Anlage 2 zu VO/0877/17

Stellungnahme der Stadt Wuppertal einschließlich der Belange der Feuerwehr im Planfeststellungsverfahren für den Ausbau der L 419 zwischen Lichtscheid und Erbschlö (1. Bauabschnitt)

Bezug: Ihr Schreiben Az. 25.04.02.01-02/17 vom 18.10.2017

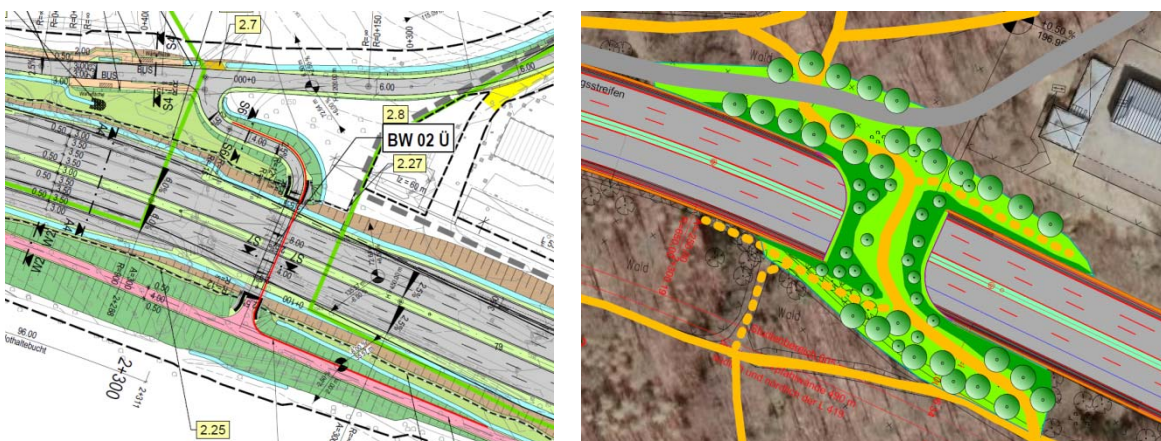
Auf der Südseite der geplanten Straße verbleibt zwischen den Lärmschutzwänden LSW 3 und LSW 5 im Bereich der Ronsdorfer Anlagen eine ca. 300 m lange Lücke ohne eine Lärmschutzmaßnahme.

Nach Auffassung der Stadt Wuppertal ist die Beeinträchtigung des Naherholungsgebietes durch den Straßenausbau so erheblich, dass auf dieser Rechtsgrundlage jenseits der Vorgaben der 16. BImSchV zumindest für den südlichen Teil der Ronsdorfer Anlagen eine Schutzvorkehrung gegen die Lärmimmissionen vorgesehen werden muss.

Diese Schutzvorkehrung sollte vorzugsweise in Form einer Wall-/Wand-Kombination ausgeführt werden, um einerseits die geplante Rampenanschüttung für die Zuwegung zur geplanten Parkbrücke zu nutzen und andererseits die Flächeninanspruchnahme durch einen Wall möglichst gering zu halten. Dadurch könnten der gesamte Wildschutzauf der Südseite und etwa die Hälfte des Sichtschutzes zum Poizeigelände kostensparend entfallen.

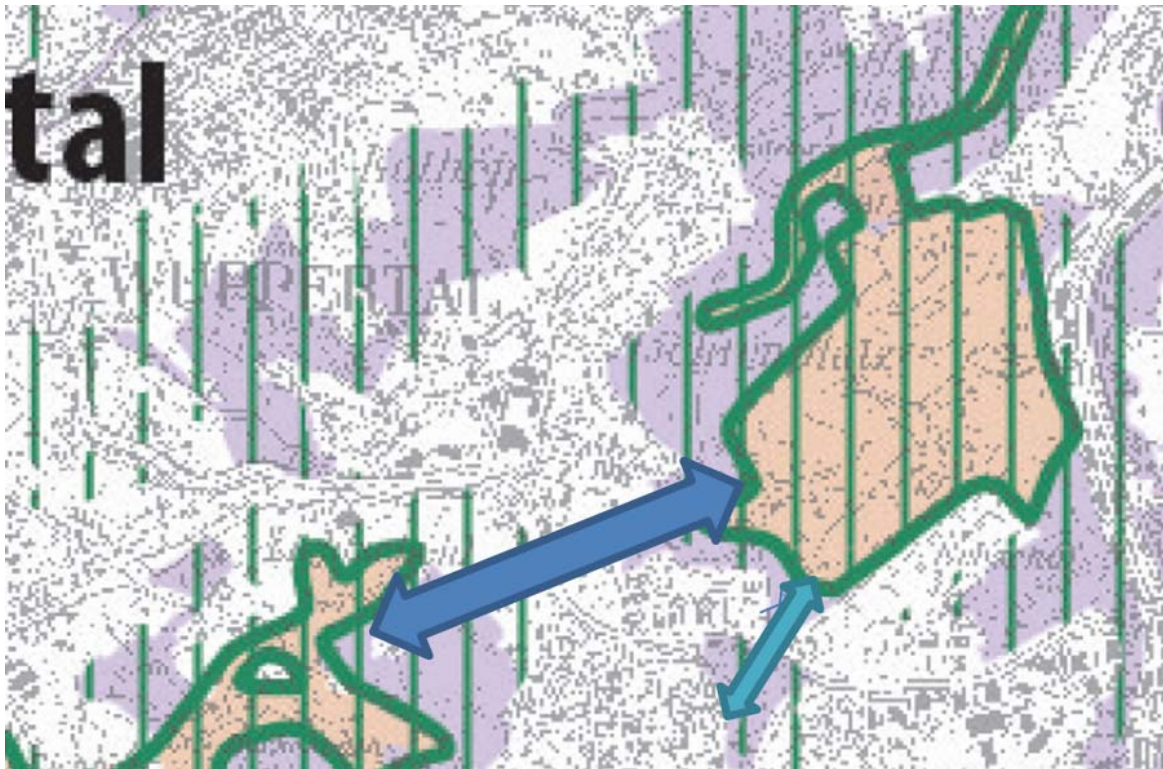
Die geplante Ausbaumaßnahme der L 419 bewirkt insbesondere durch den vierstreifigen Ausbau der Straße mit den erforderlichen Lärmschutzwänden eine dauerhafte, nicht überwindbare Barriere für Tiere und eine Zerschneidung des Wildwechsel von Nord nach Süd, ausgehend vom Ostportal des Tunnels Burgholz bis zur Autobahn A 1 auf einer Länge von ca. 7,5 Kilometern.

Das hat zur Folge, dass die Tierbestände nördlich der L 418 / L 419 im Bereich Kothener Busch und Barmer Wald von den Beständen im Gelpetal mit Verbindung zu den südlich gelegenen Waldflächen isoliert werden und somit ein Widerspruch zu den Zielen des Naturschutzes und Landschaftspflege im § 1 des Bundesnaturschutzgesetzes besteht, der beinhaltet, dass zur dauerhaften Sicherung der biologischen Vielfalt entsprechend dem jeweiligen Gefährdungsgrad insbesondere lebensfähige Populationen wild lebender Tiere und Pflanzen einschließlich ihrer Lebensstätten zu erhalten und der Austausch zwischen den Populationen sowie Wanderungen und Wiederbesiedelungen zu ermöglichen sind.

Dieser Austausch der Populationen ist von besonderer Bedeutung, da der Austausch der Populationen nach Osten über die BAB A 1 hinaus bereits bis auf wenige Unterführungen erheblich erschwert ist und voraussichtlich durch den 2. Bauabschnitt noch zusätzlich eingeschränkt bzw. erschwert wird. Es ist zu erwarten, dass durch die Unterbrechung der Austausch- und Wechselbeziehungen zwischen benachbarten Lebensräumen eine genetische Verarmung eintritt.

Diese dauerhafte Zerschneidungswirkung wird auch vom Beirat der Unteren Naturschutzbehörde kritisiert und es wird gefordert, dass der Wildwechsel zwischen Gelpetal und Scharpenacken optimiert wird.

Auszug aus dem Flächennutzungsplan (ergänzt um die o.a. Pfeildarstellungen)

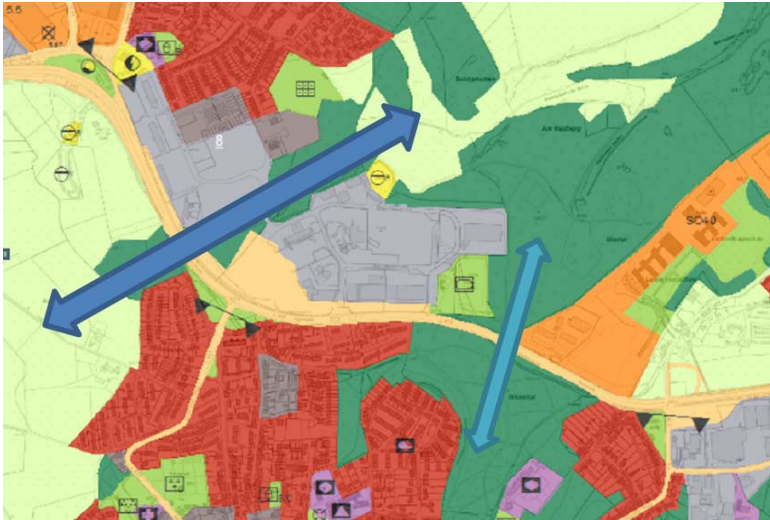
Der dunkelblaue Pfeil verdeutlicht die von der Unteren Naturschutzbehörde favorisierte Querungshilfe zwischen dem Gelpetal und dem Scharpenacken; der hellblaue Pfeil zeigt die für den Tierschutz vergleichsweise weniger bedeutende Verbindung im Bereich der Ronsdorfer Anlagen.

Nach Aufgabe der militärischen Nutzung wurde im Rahmen der seit dem 25.02.2009 rechtswirksamen 8. Änderung des Flächennutzungsplanes die Verbindungsfunktion durch die Darstellung der Waldflächen hervorgehoben. Entsprechende Festsetzungen als Wald erfolgten daraufhin auch im Bebauungsplan Nr. 1066.
